TRANSPORDIAMET

Meie 23.10.2026 nr 7.1-2/26/3732-7

Raasiku aleviku ühisveevärgi- ja kanalisatsiooni ehitustööde järgselt riigiteede taastamisest

Joonis 1 (vasakul riigitee nr 11310 ja paremal riigiteed nr 11316 ja nr 11103)

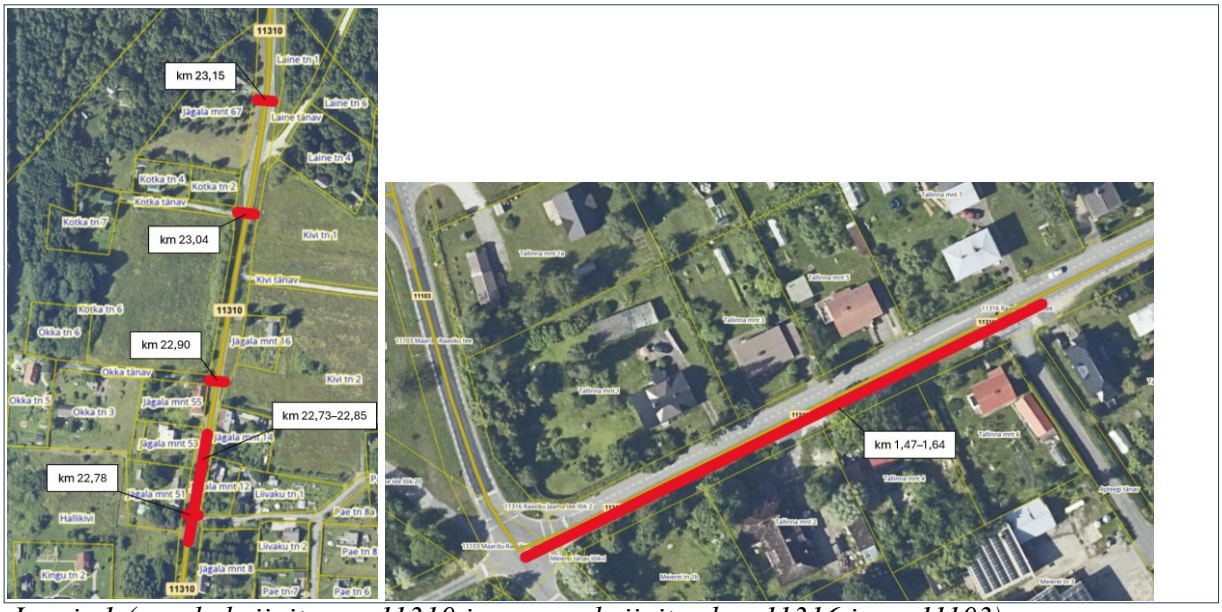
Raasiku aleviku ühisveevärgi- ja kanalisatsiooni kasutusloa taotluste nr 2511371/26855 ja nr 2511371/24466 kooskõlastamise ja korrastatud teemaa vastuvõtu käigus tuvastas Transpordiamet, et riigitee nr 11310 Aruvalla-Jägala tee km 22,73–22,85, km 22,78, km 22,90, km 23,04 ja km 23,15 ning riigitee nr 11316 Raasiku jaama tee km 1,47–1,64 (vt joonis 1) pole ühisveevärgi- ja kanalisatsiooni ehitustööde järgselt taastatud vastavalt tehnovõrgu omaniku OÜ Raven ja Transpordiameti vahel sõlmitud lepingute nr 7.1-1255464-1 ja nr 7.1-1/24/20647-1 aluseks olevatele ja Transpordiameti poolt kooskõlastatud katete taastamise projektidele.

Tulenevalt eeltoodust jättis Transpordiamet kasutusloa taotlused kooskõlastamata ja ühisveevärgi- ja kanalisatsiooni ehitustööde järgselt korrastatud teemaa vastu võtmata ning palus teostada riigiteede taastamise vastavalt lepingu aluseks olevatele projektidele.

Töö nr 25001 – **riigitee nr 11310 Aruvalla-Jägala tee** tuleb lahti kaevata ja uuesti taastada:

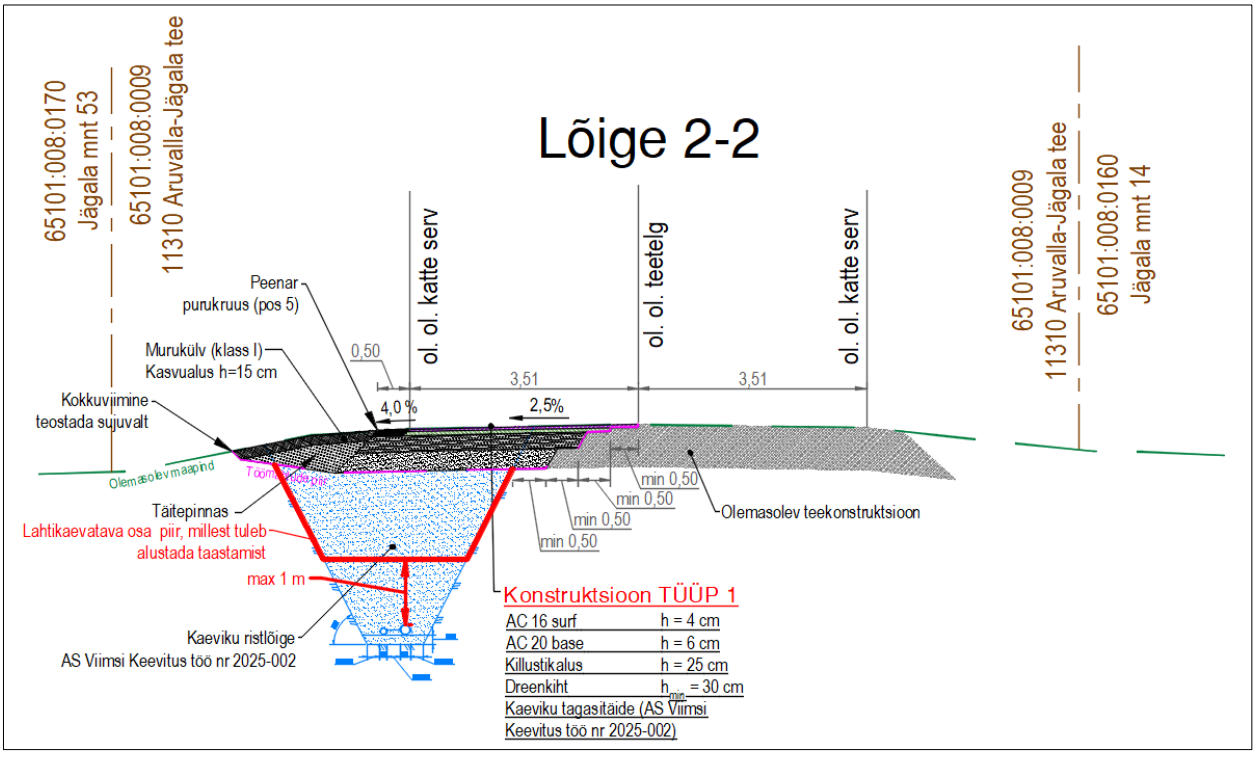
Edastatud riigiteede katete taastamistööde mahud pole piisavad, mistõttu palume täiendada jooniseid järgmiselt:

- km 22,73–22,85 (riigiteega külgneva kaeviku taastamine);
- km 22,78 (riigiteega ristuva kaeviku taastamine);
- km 22,90 (riigiteega ristuva kaeviku taastamine);
- km 23,04 (riigiteega ristuva kaeviku taastamine);
- km 23,15 (riigiteega ristuva kaeviku taastamine).

Töö nr 24016 – **riigitee nr 11316 Raasiku jaama tee** tuleb lahti kaevata ja uuesti taastada

- km 1,47–1,64 (riigiteega külgneva kaeviku taastamine)

Riigitee nr 11310 pindamine teostada vastavalt lepingu järgse projekti seletuskirja punktis 4.9 toodud pindamisjuhisele. Pindamine teostada kogu sõidutee laiuses ja riigiteega ristivuugist min 2 m ülekattega.

Joonis 2

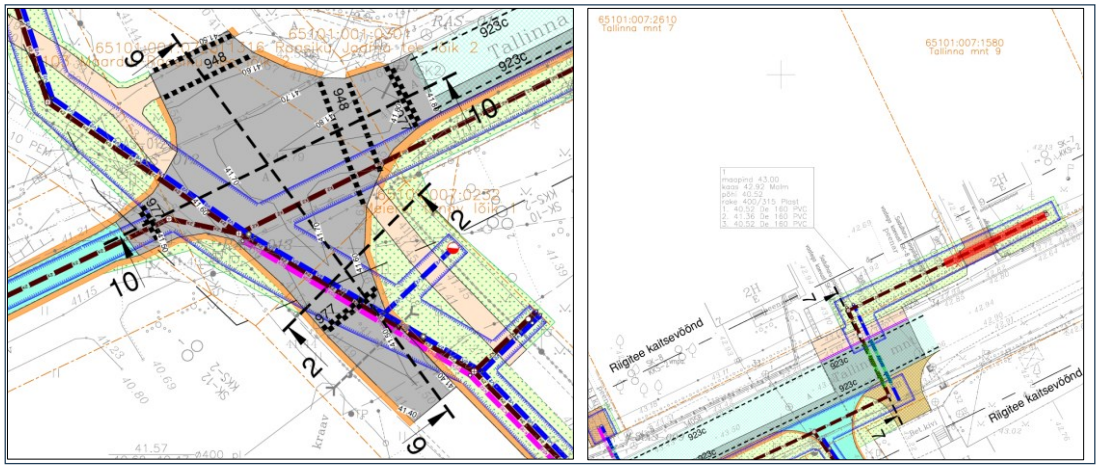
Ühisveevärgi- ja kanalisatsiooni ehitustööde järgse katete taastamise ümberehitamise töömahtude piir tee lahti kaevamisel võib olla <u>esialgselt projekteeritud torustikest</u> maksimaalselt 1 m kõrgemal (vt joonis 2). Sellest ülespoole jääva taastamise töömahtude piir peab järgima <u>lepingute järgset projektlahendust</u>. Antud põhimõte kehtib ka riigiteega ristuva kaeviku taastamisel.
